Løsningsforslag for trafikken ved Ørkenfortet efter omdannelse til hotel

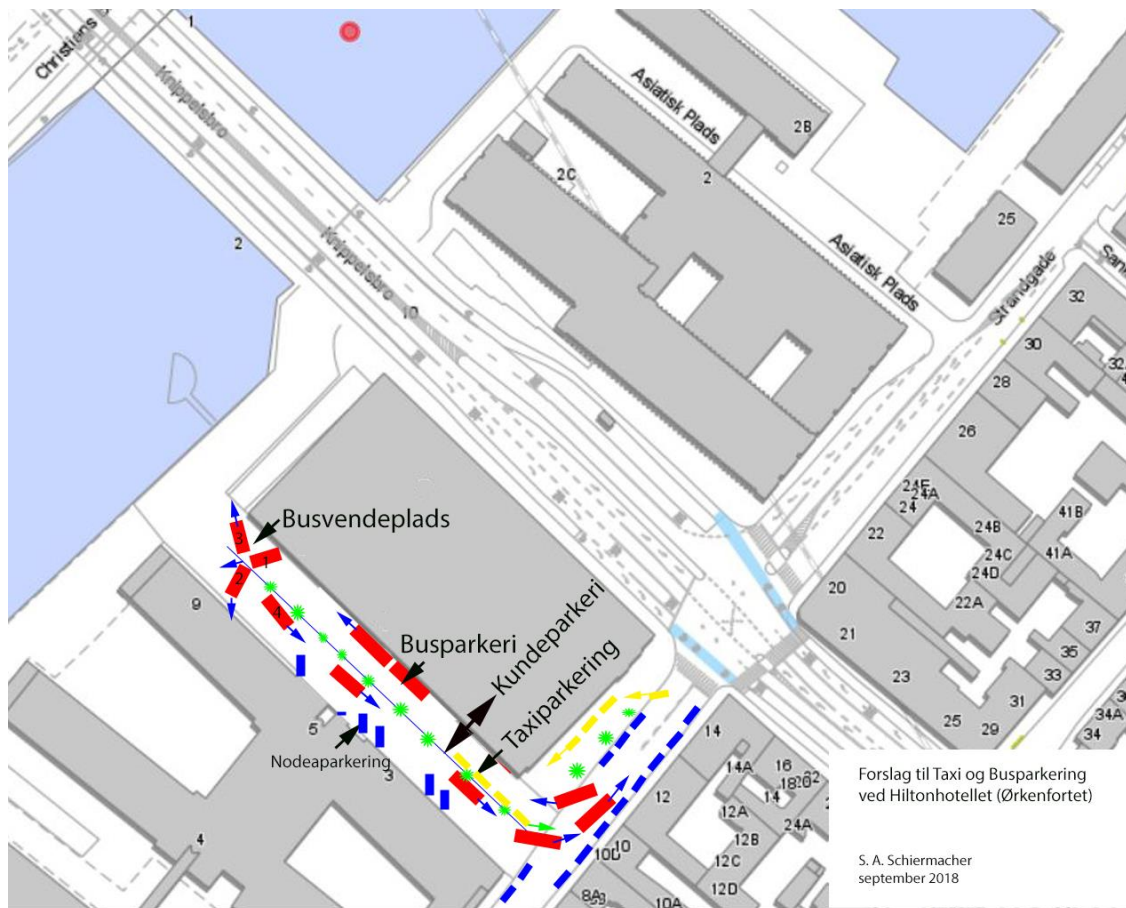
Taxier kører ind ved en overkørsel lige i begyndelsen af Strandgade for midlertidig af- og påsættelse af gæster. De kører derefter ud på Strandgade fra Knippelsbrogade. Det er ikke meningen at taxier skal opholde sig her. Der indrettes et passende antal taxiholdpladser i venstre side af Knippelsbrogade, som må tilkaldes, når gæster har behov herfor. Der skal skiltes i Strandgade med, at det er forbudt taxier at holde og vente på gæster på de dertil indrettede parkeringspladser for beboere i gaden.

Busser skal køre ind ad Knippelsbrogade og kan sætte gæster af ved vejens begyndelse, og evt. parkeres halvejs nede ad gaden i højre side. Ved udkørsel kører busserne videre frem ad Knippelsbrogade og vender inden de når kajgaden, enten ved et fuldt sving, hvis køretøjet kan det, ellers ved en bak-manøvre som vist på tegningen. Herfra kører bussen ud af den private adgangsvej på det areal, hvor Nordea også parkerer deres personbiler. Parkering af busser i hele 40 km zoneområdet sydvest for torvegade forbydes.

Gæste- og personaleparkering sker ved indkørsel ad Knippelsbrogade og ned i parkeringskælderen. Udkørsel foregår ved udkørsel fra parkeringshus og højresvingsdrejning og fortsætte som nævnt under busser.

Privatbiler til Nordea kører ind ad Knippelsbrogade og fortsætter op til kajgaden og drejer til venstre og ind på deres parkeringsplads som i dag.

Varetilkørsel sker ad Knippelsbrogade og man anvender samme parkeringspladser som busserne, og udkørsel sker ligeledes som for busser. Løsningen er ikke ideel, men når byherren ikke kan/vil stille mere grundareal til rådighed for trafikafviklingen, kan den skitserede løsning måske bruges.
